Samtgemeinde Gellersen, 55. Änderung des Flächennutzungsplans „Sondergebiete Windenergie / Landwirtschaft“  
Änderungsbereich Kirchgellersen

**Abwägung der Stellungnahmen aus der frühzeitigen Behördenbeteiligung (§ 4 Abs. 1 BauGB)  
gleichzeitig: nach Einschätzung der Gemeinde wesentliche bereits vorliegende  
umweltbezogene Stellungnahmen gemäß § 3 Abs. 2 BauGB**

Stand: 26.08.2025

Maßgeblich für unsere Auskunft ist der im Übersichtsplan markierte Bereich.

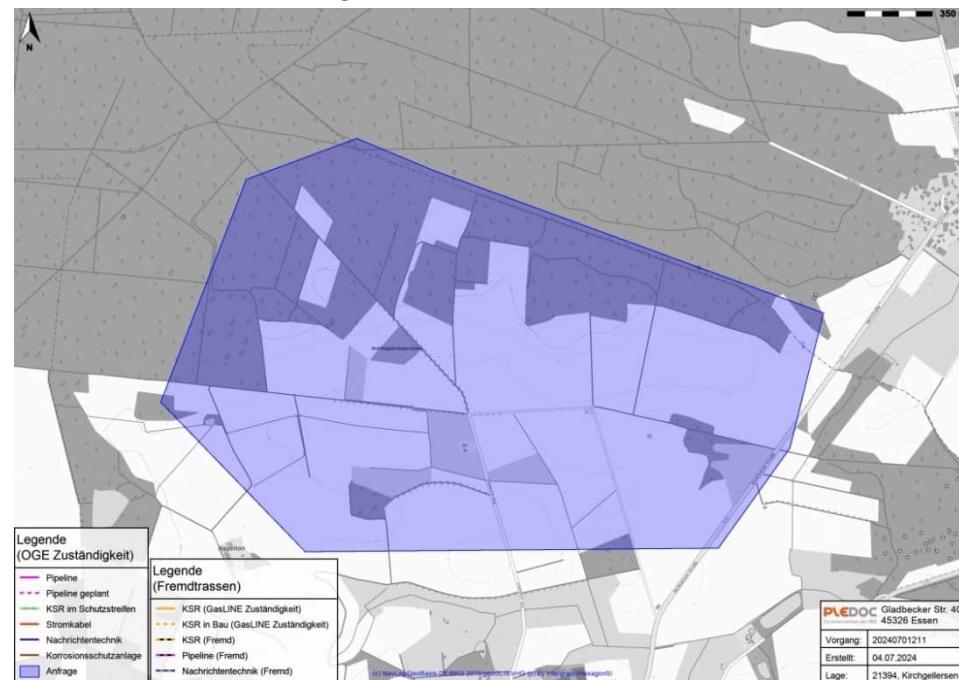
Hinsichtlich der Maßnahmen zum Ausgleich und zum Ersatz der Eingriffsfolgen entnehmen wir den Unterlagen, dass die Kompensationsmaßnahmen erst im weiteren Verfahren festgelegt werden bzw. keine Erwähnung finden.

Wir weisen darauf hin, dass durch die Festsetzung planexterner Ausgleichsflächen eine Betroffenheit von uns verwalteter Versorgungseinrichtungen nicht auszuschließen ist. Wir bitten um Mitteilung der planexternen Flächen bzw. um weitere Beteiligung an diesem Verfahren.

Kenntnisnahme.

### 1.25 450connect GmbH, 17.09.2024

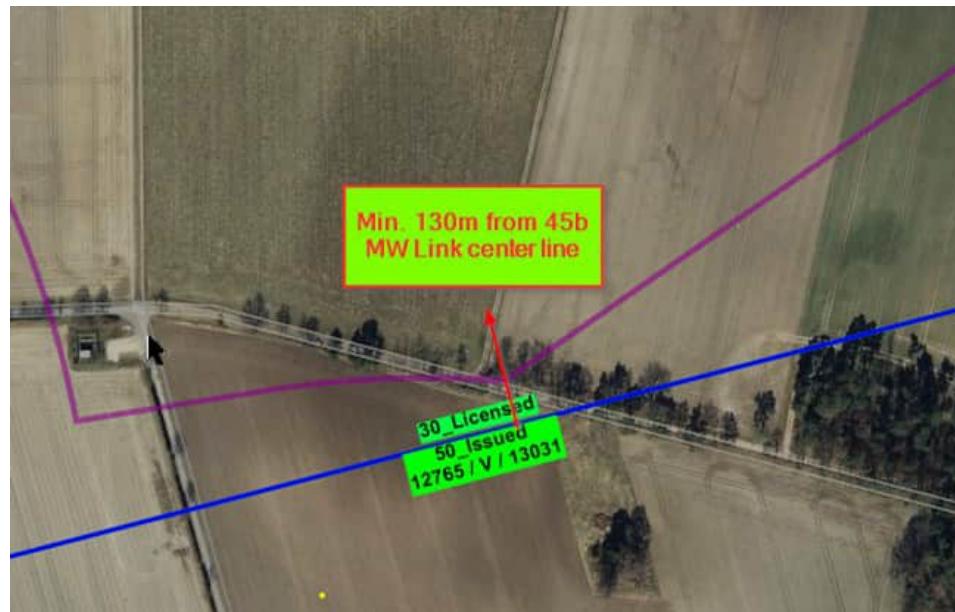
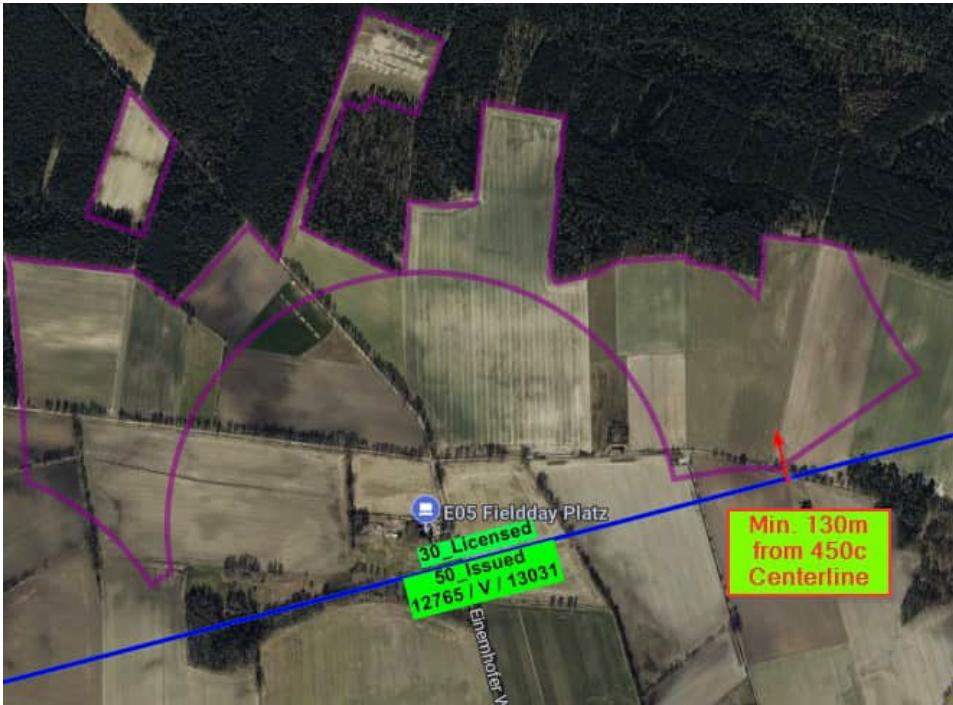
Durch das geplante Vorhaben ist von einer Gefährdung von Rechtsgütern der 450connect GmbH auszugehen. Dies betrifft insbesondere unten dargestellte Richtfunkstrecke. Sie müssen unbedingt 130 Meter Abstand bewahren, um unseren Richtfunk nicht zu stören. Bitte entnehmen Sie die kmz. Datei im Anhang für weitere Details.

Die 450connect GmbH ist ein Dienstleister für eine ausfallsichere Kommunikation für kritische Infrastrukturen. Auf Nachfrage wurde ausgeführt, dass der WEA-Mast 130 m Abstand einhalten soll. Der Rotor darf diesen Sicherheitsabstand überstreichen, nicht jedoch die Richtfunkstrecke.

Der Geltungsbereich wird entsprechend verkleinert und die Planzeichnung angepasst.
